N32G032 系列勘误手册 V1.3.0

13.1 CAN 主动错误

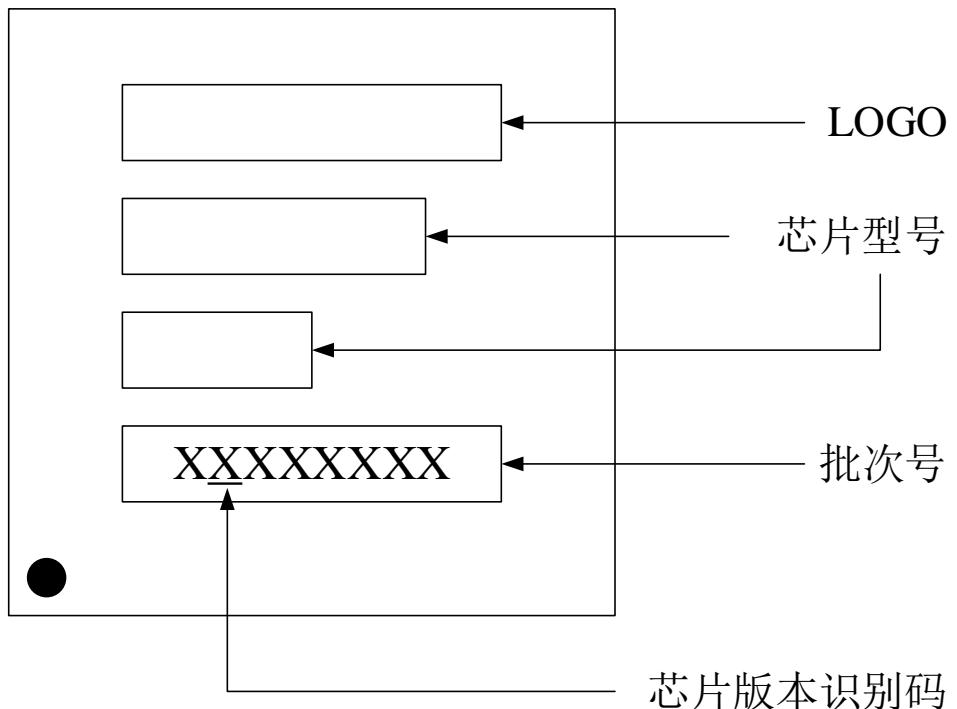
CAN 处于正常模式下，CAN bit 位硬同步后如果总线其它节点的波特率偏差过大（接近或者超过同步段），则 CAN 模块容易报主动错误。

无。
